PROPUESTA AL PLENO DE LA JUNTA MUNICIPAL DE DISTRITO SUR

El Grupo Popular, propone en esta propuesta el cambio de situación del carril bici en la entrada de la calle Tabladilla desde la calle Cardenal Ilundain (esquina ABC).

Ilustración 1: Explicación

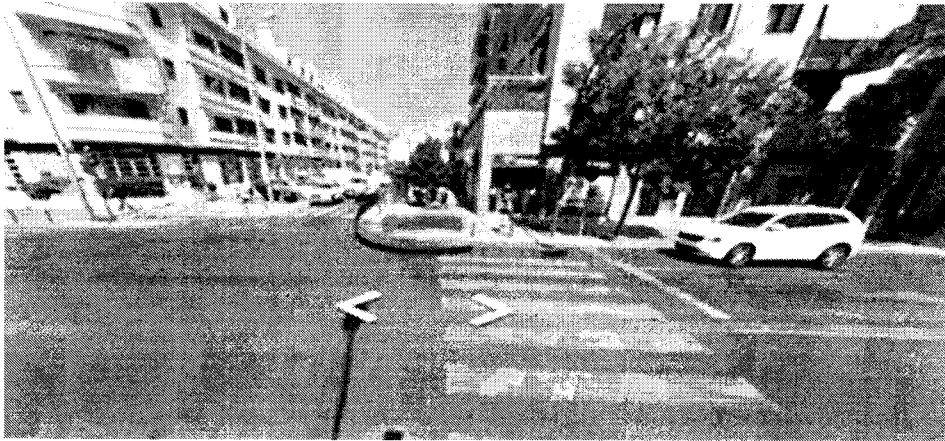
Se requiere la modificación unos metros, así como disponer de un vallado para evitar el paso de bicicletas por donde se hace actualmente.

Cuando un vehículo intenta incorporarse a la calle Tabladilla desde la calle Cardenal Ilundain dispone tiene una visibilidad nula de las bicicletas que transcurren por el carril bici que transcurre paralelo a dicha calle. El tiempo de reacción de un vehículo ante dicho impedimento es prácticamente cero por lo que se debería modificar tan solo uno u dos metros la entrada del carril bici en su transcurrir por la calle Tabladilla.

También se propone un vallado de seguridad con el fin de “encauzar” o dirigir el tránsito de bicicletas hacia la nueva zona con el fin de evitar posibles atropellos.
